福島第一原子力発電所 特定原子力施設に係る実施計画変更比較表（第Ⅲ章 第3編 2.1 放射性廃棄物等の管理）

福島第一原子力発電所 特定原子力施設に係る実施計画変更比較表（第三章 第3編 2.1 放射性廃棄物等の管理）

図2. 1. 1-2-1 瓦礫等の想定保管量

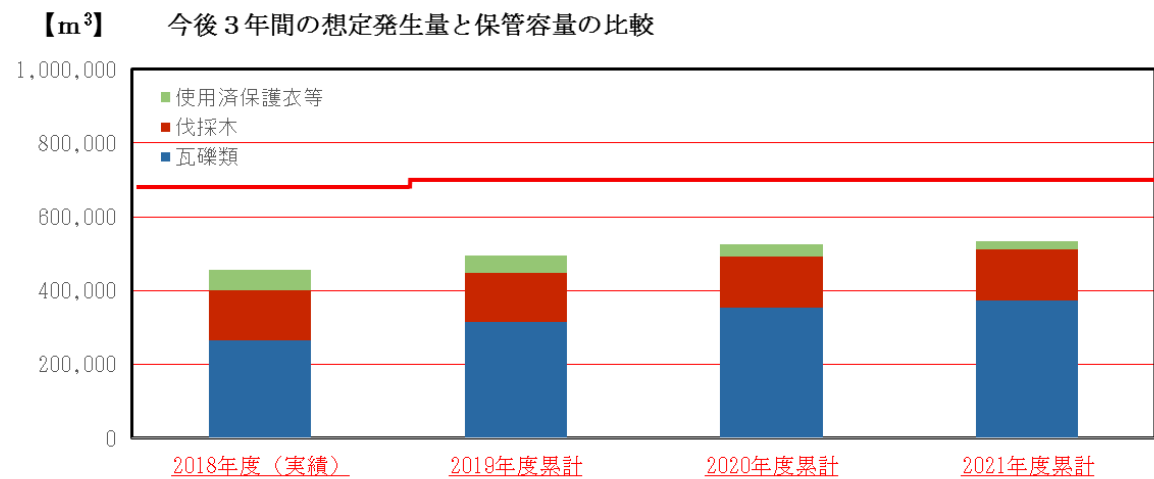
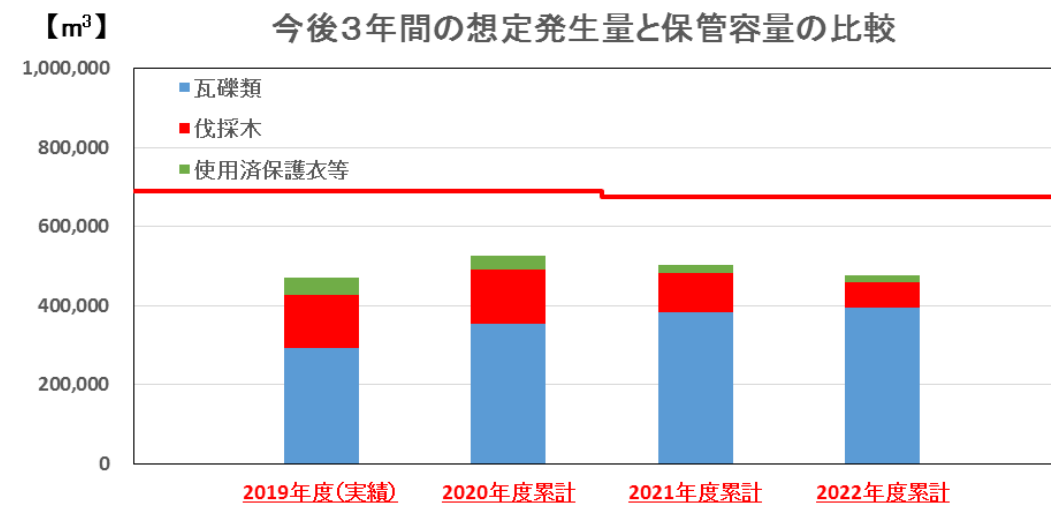
2023年3月までの瓦礫類、伐採木および使用済保護衣等の想定保管量と保管容量の反映

図2. 1. 1-2-2 瓦礫類の線量区分毎の想定保管量と保管容量の比較

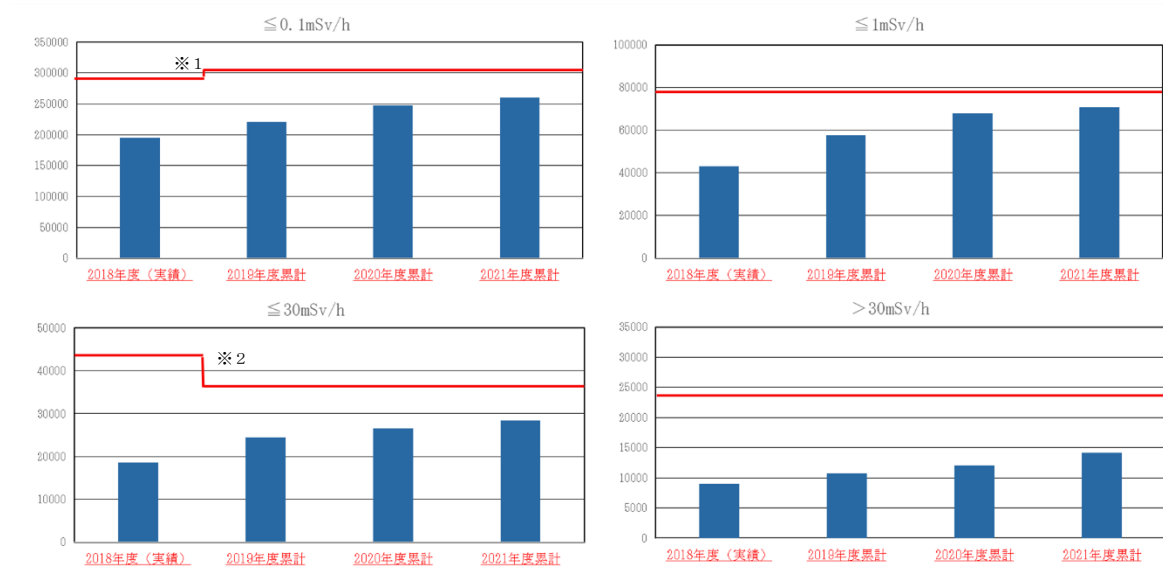
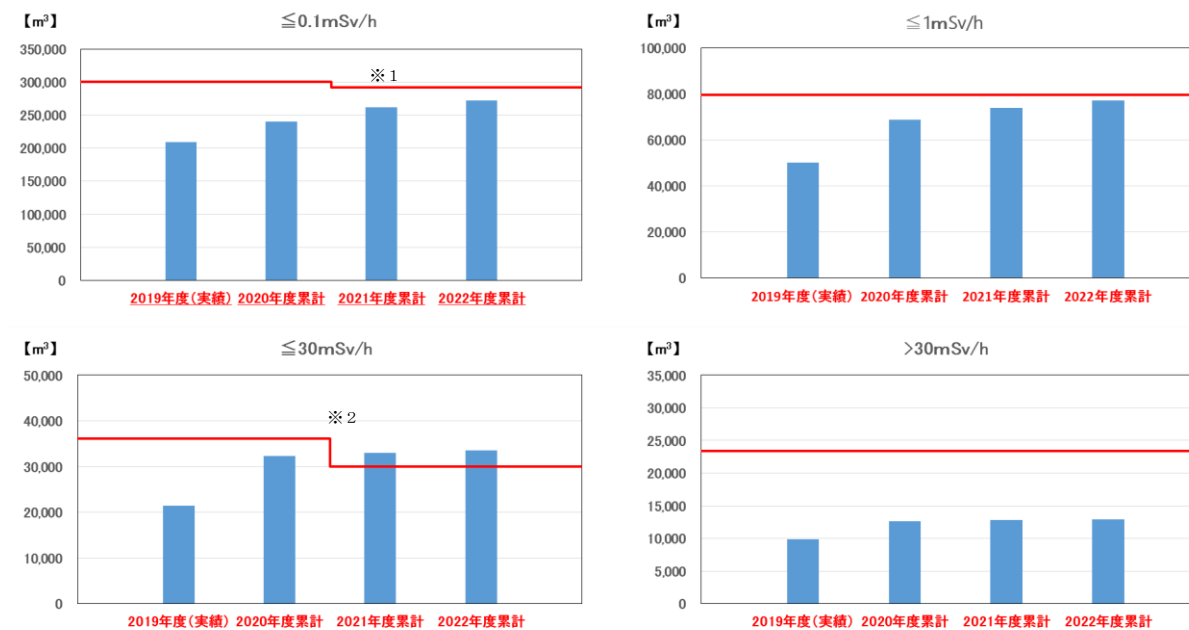
※1 固体廃棄物貯蔵庫第9棟の一部に放射性固体廃棄物を保管することによる減少  
 ※2 2020年度末に一時保管エリアQを解除予定。超過分は上位の線量区分へ移動させることで、保管容量の超過を回避  
 ※ 固体廃棄物貯蔵庫第9棟の保管容量は容器収納での保管を前提に、8,400m³/階で想定

2023年3月までの瓦礫類の想定保管量と保管容量の反映

図2. 1. 1-2-3 伐採木の想定保管量と保管容量の比較

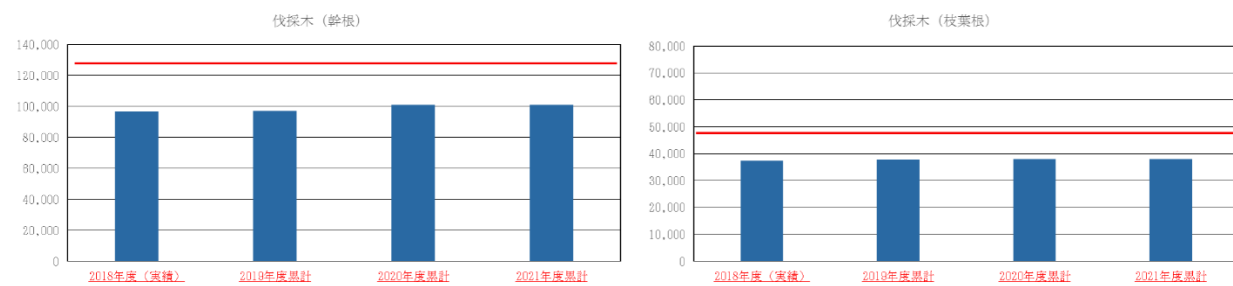
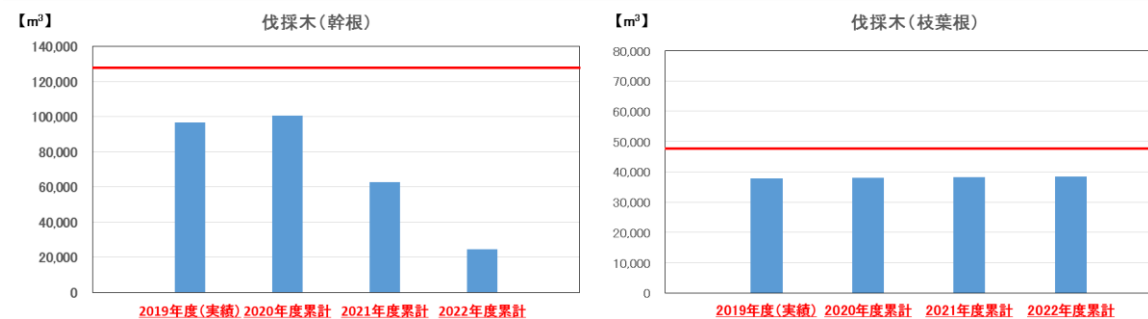
2023年3月までの伐採木の想定保管量と保管容量の反映

図2. 1. 1-2-4 使用済保護衣等の想定保管量と保管容量の比較

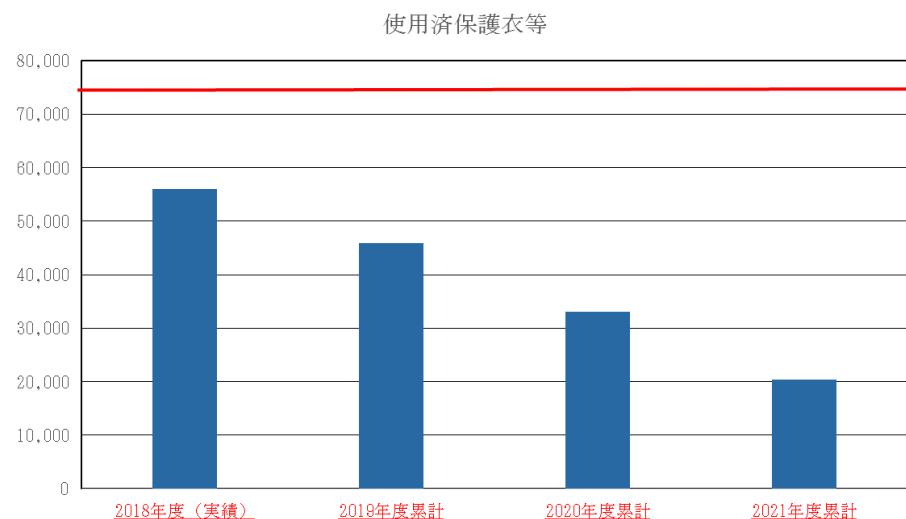
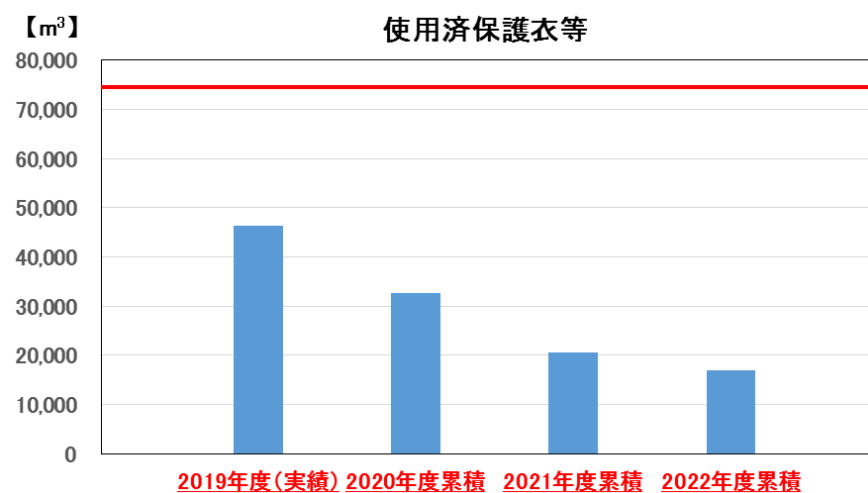
2023年3月までの使用済保護衣等の想定保管量と保管容量の反映

図2. 1. 1-2-5 放射性固体廃棄物の想定発生量と保管容量の比較

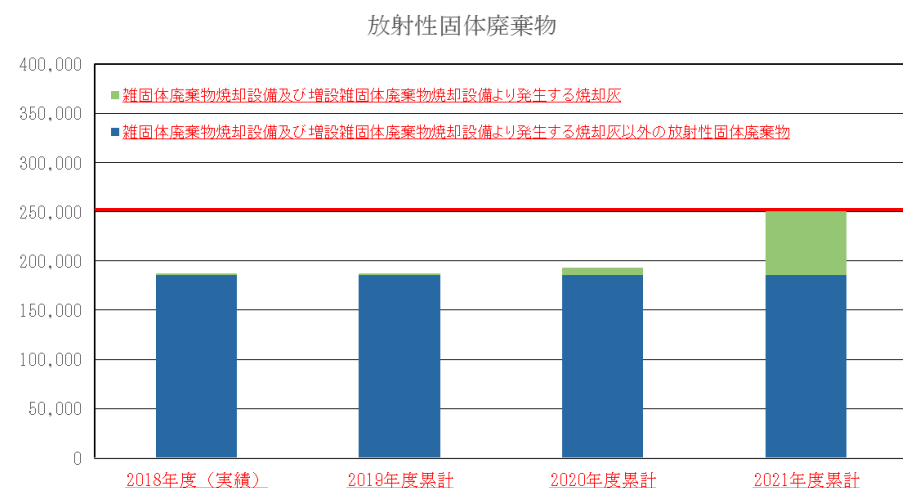
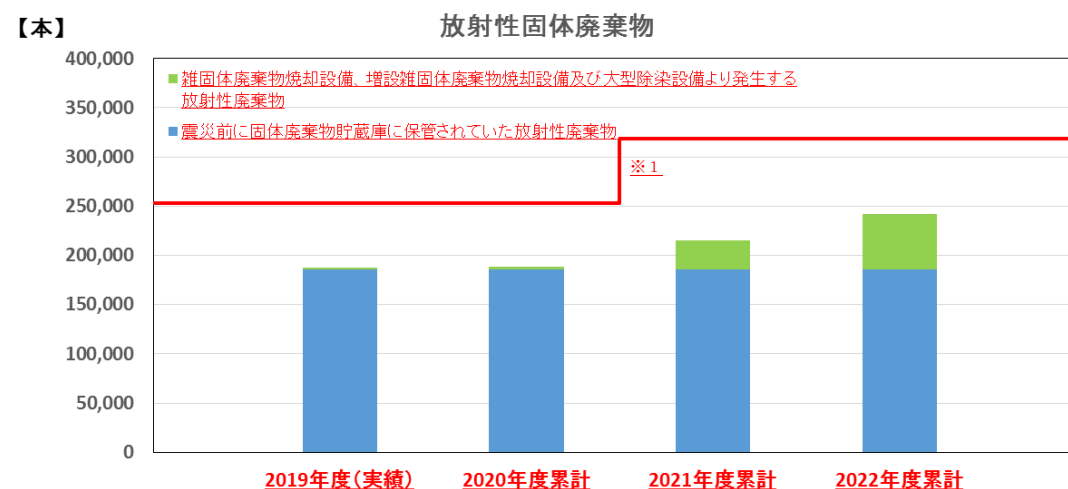
※1 固体廃棄物貯蔵庫第9棟の一部に放射性固体廃棄物を保管することによる増加  
 ※ 固体廃棄物貯蔵庫第9棟の保管容量は金属容器での収納を前提に、200ℓドラム缶65,800本相当/階で想定

2023年3月までの放射性固体廃棄物の想定保管量と保管容量の反映
